Introduction d'un amendement à la demande de permis d'urbanisme du 23/09/2015 Réponses aux recommandations de l'étude d'incidence

L'introduction d'un amendement à la demande de permis d'urbanisme du 23/09/2015 selon l'alternative 1C de l'étude d'incidence clôturée le 17/05/2018 donne lieu à la formulation de réponses par le demandeur aux recommandations reprises dans ladite étude d'incidence. La réponse pour chaque recommandation est reprise ci-après.

La STIB tient à préciser que beaucoup de recommandations relèvent du gestionnaire de voirie, mais dans un souci d'efficacité, la STIB a formulé les réponses ci-dessous en concertation avec lui.

Répartition des zones de pilotage A = Vivaqua Distribution et B-C-D = Sibelga

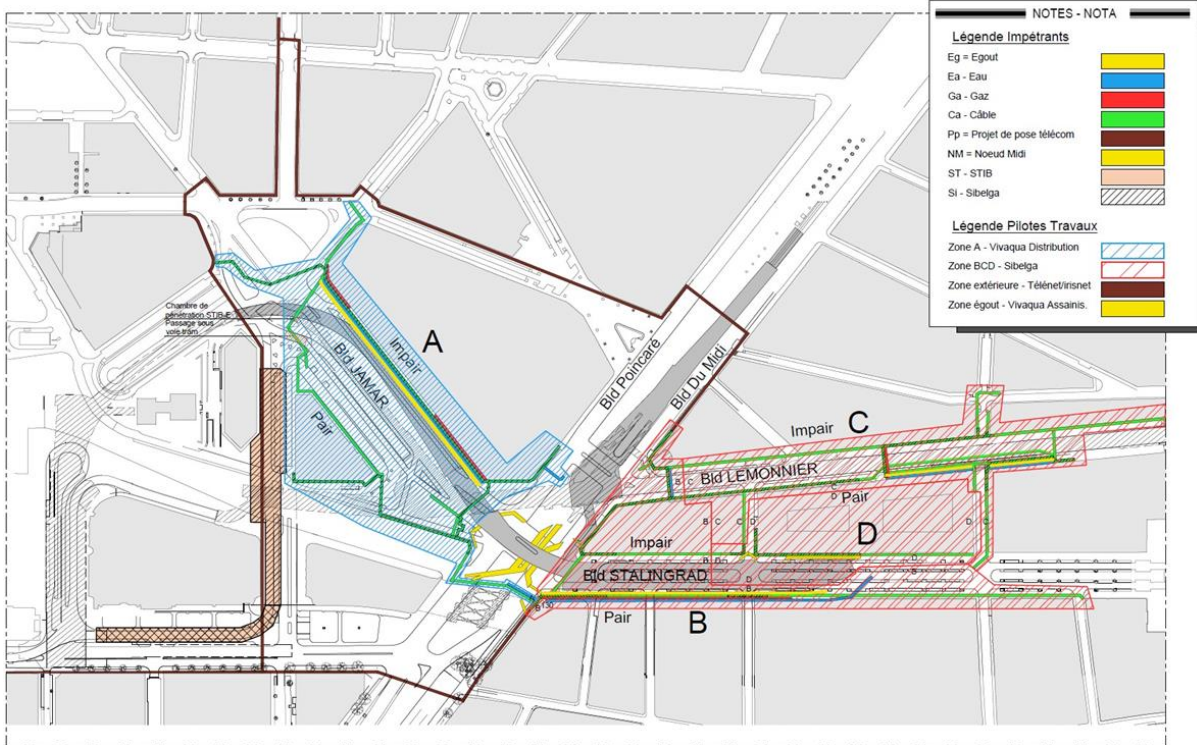
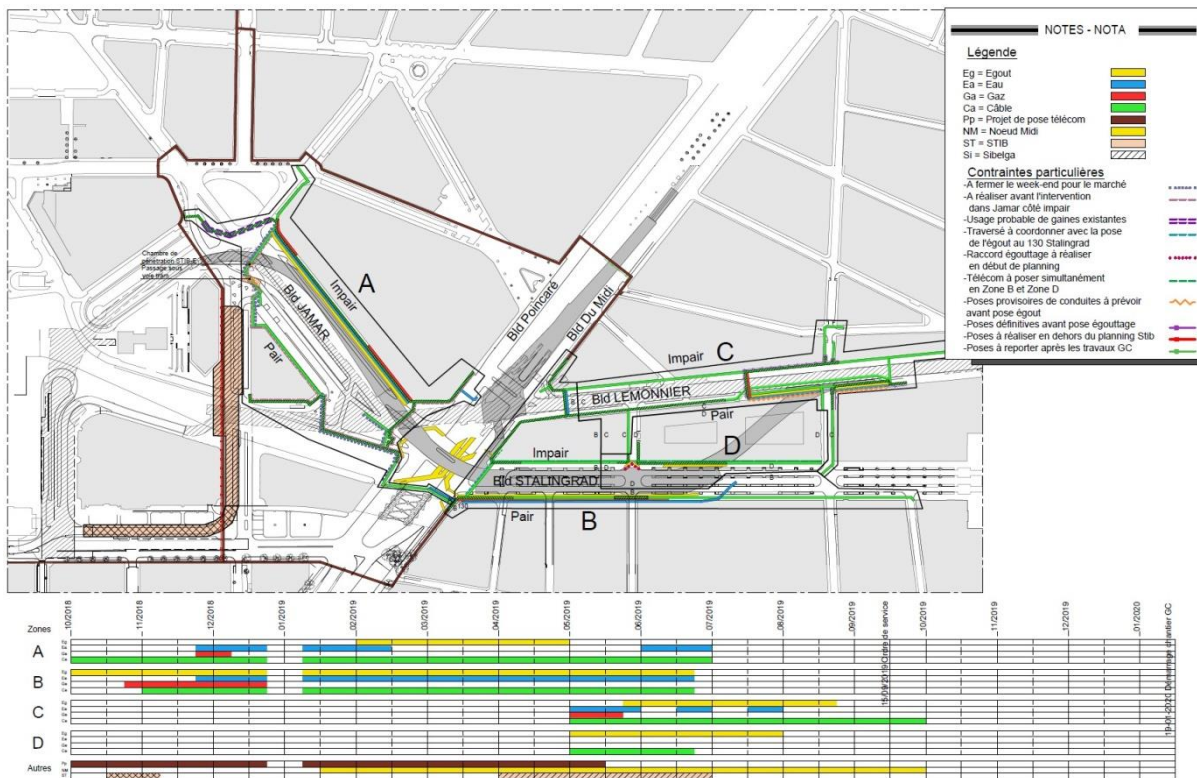
De manière générale, le dimensionnement des installations devra faire l'objet de vérifications préalables à l'autorisation de la demande, afin de garantir le dimensionnement adéquat des canalisations existantes et projetées et ainsi d'éviter toute mauvaise surprise une fois le chantier lancé.

De plus, les différences pointées précédemment entre les plans d'égouttage, les plans en coupes transversales et l'étude Vivaqua devront être clarifiées.

Dans le but de préparer les travaux d'impétrants, un appel à coordination a été lancé. Cet appel a réuni l'ensemble des impétrants de manière à organiser leur déplacement préalable au chantier de génie civil dans les zones Osiris 141244 et 149899. Ces déplacements concernent les câbles (fibres optiques, cuivre, basse haute et très haute tension), les conduites (gaz et eau) et l'égouttage. L'ensemble de l'étude des déplacements a fait l'objet de discussions, de concertations, de nombreuses réunions, d'une succession d'étapes approuvées par tous (entrepreneurs et représentants des concessions comme Vivaqua, Sibelga et ELIA), pour diminuer au mieux l'impact des travaux de déplacements, pour satisfaire les exigences hydraulique du système d'égouttage tant provisoire que définitif, et pour résoudre les points critiques. En particulier, le réseau d'égouttage a fait l'objet d'un examen approfondi de la part de Vivaqua, qui a approuvé les dispositions proposées.

Cette large coordination a pris également la forme d'une collecte de données pour produire des plans coordonnés et consolidés (vue en plan et coupes). A titre d'exemple, 36 coupes telles que celle-ci ont été réalisées pour visualiser la situation actuelle et la situation projetée.

Le chantier de déplacement des impétrants sera placé sous le lead de Sibelga pour une zone, et de Vivaqua pour une autre. Un phasage global des interventions a été étudié.

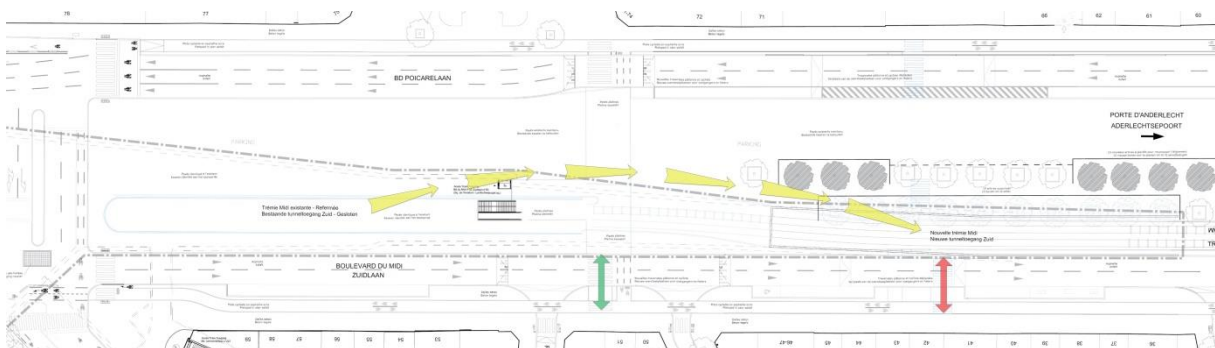
Une coordination renforcée devrait pouvoir être mise en place de manière à mieux conjuguer les orientations du Schéma Directeur et les besoins de la STIB dans le cadre du projet « Constitution ». Ceci est autant valable pour le repositionnement de l'œuvre reprise ci-dessous, mais également en ce qui concerne les accès à la station et les plantations. Plus globalement, il est important de profiter de l'opportunité d'une telle emprise de chantier et d'une telle remise à plat des aménagements existants pour améliorer la qualité et la lisibilité des espaces publics. La remise en état doit pouvoir être reconsidérée, de manière à proposer des aménagements de qualité qui soient destinés à l'ensemble des usagers (et pas uniquement aux usagers de la STIB dans les niveaux souterrains).

L'abandon du projet Eurostation de la SNCB entraînant le maintien des voies de tram en surface dans la rue Couverte, dans l'Av. Fonsny et dans la rue de l'Argonne dans le sens de la modification du PRAS qui n'envisage plus de créer un tunnel tram sous l'Av. Fonsny a un impact sensible sur le PAD Midi et ses orientations.

Par ailleurs, la planification dans le PAD Midi de la construction d'un bâtiment au-dessus de la trémie Jamar a un impact technique d'interfaçage avec le projet Constitution pour lequel le Demandeur assurera le renforcement de la structure du tunnel existant et fournira au promoteur du bâtiment les lignes d'appui autorisées où pourra venir s'appuyer le futur bâtiment.

Une convention devra être conclue avec le promoteur pour fixer les modalités de conception, de construction et d'exploitation de ce futur bâtiment lié structurellement aux infrastructures souterraines du Demandeur.

Enfin, l'entrée sud du métro au croisement de l'Av. de Stalingrad et du Bd du Midi nécessite une légère adaptation des bandes de circulation qui n'entraîne pas de modification des flux et de la capacité de cet axe.

Figure 26 Exemple de solutions de panneaux absorbants métalliques perforés

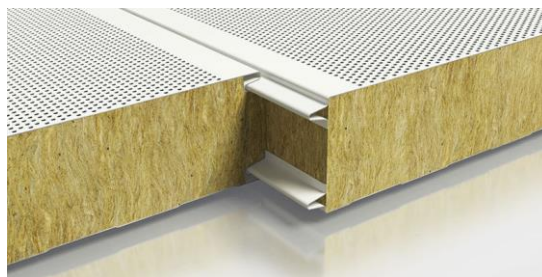
- En amont de la trémie : réduire au maximum possible la vitesse des tramways sur cette portion de voie.
- Au niveau de la trémie : Mettre en place de panneaux absorbant de part et d'autre de la trémie d'accès au souterrain des tramways 81 et 82.

A titre indicatif ces panneaux pourront être de type panneaux absorbants constitués de laine minérale + tôle perforée ou équivalent.

- Pour traiter les vibrations : réduire au maximum possible la vitesse des tramways sur la nouvelle ligne, mettre en place la nouvelle ligne de la trémie de l'avenue Fonsny sur dalle béton isolée par un matelas antivibratiles

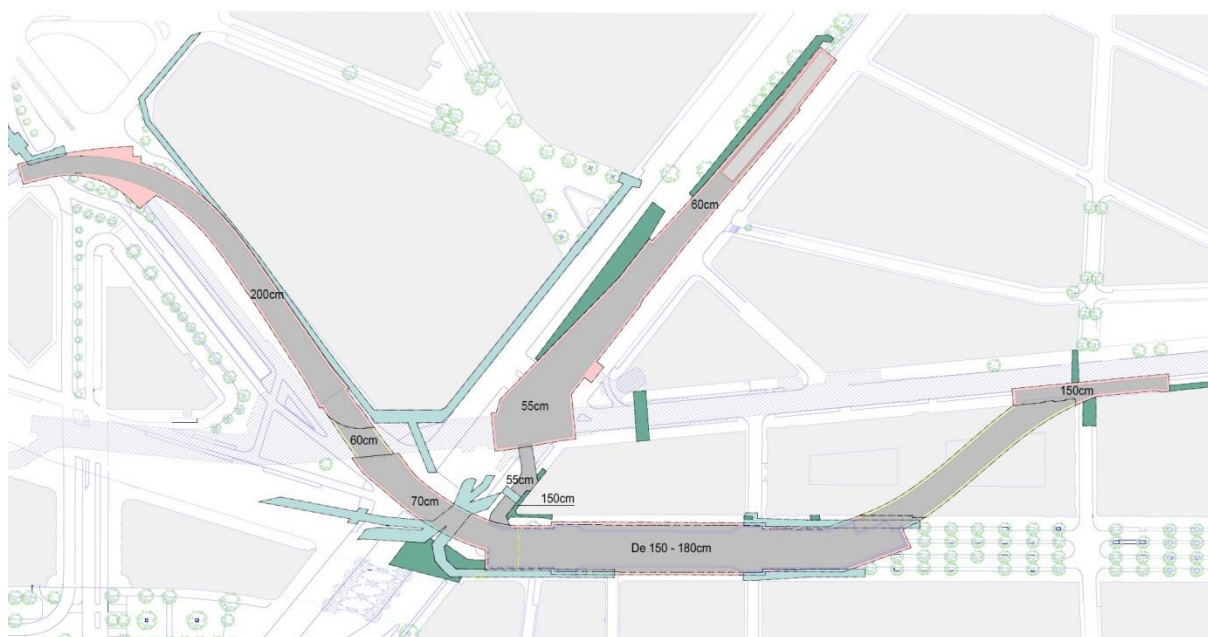
Le projet amène des contraintes en matière de hauteur de terre insuffisante pour permettre de garantir une continuité « verte » entre l’esplanade de l’Europe et l’avenue de Stalingrad. Ajouté au recul de l’œuvre du « porte-voix » (cf. recommandation ci-après), cette absence amène le volume de l’entrée principale de la station et l’ascenseur associé à représenter des éléments isolés, peu en raccord avec les environs. Pour conserver une image proche de l’existant et permettre aux volumes de l’entrée d’être moins impactant et en contraste visuellement, il y a lieu de recréer une trame verdurisée. S’il est certes nécessaire de tenir compte des contraintes techniques dues à la présence souterraine de la station il y a lieu de réfléchir au fait de prévoir :

- autant que possible des caissons encastrés dans la structure de la station afin de permettre des plantations.
- des zones de plantations hors-sol, composée d’essence plutôt arbustives ou pouvant se développer sur de faibles hauteur de terre.

Rappelons à ce titre que l’article n°7, §2 du titre I du RRU prescrit le recouvrement de 60 cm de terre au-dessus de toute construction en sous-sol, ce qui permet de garantir un développement de la végétation.

Le projet prévoit le maintien des alignements d’arbres dans l’Av. de Stalingrad garantissant une perspective verdurisée depuis l’Esplanade de l’Europe. Le décalage entre la position de l’entrée et l’œuvre « la Passonaria » permet d’éviter toute interférence visuelles entre ces deux éléments.

Le plan ci-après les hauteurs disponibles pour les plantations dans les différentes zones et illustrent que les zones actuellement plantées disposent des hauteur de couverture supérieure à celle du projet initial. Ces hauteurs sont compatibles avec les hauteurs de substrats requises pour les plantations :

- *Herbacée : graminées et plantes vivaces (4-30 cm)*
- *arbustive : arbustes, à feuillage caduque ou persistant (30-60 cm)*
- *arborescente : arbrisseaux (60-100 cm) et arbres (>100 cm), à feuillage caduque ou persistant*
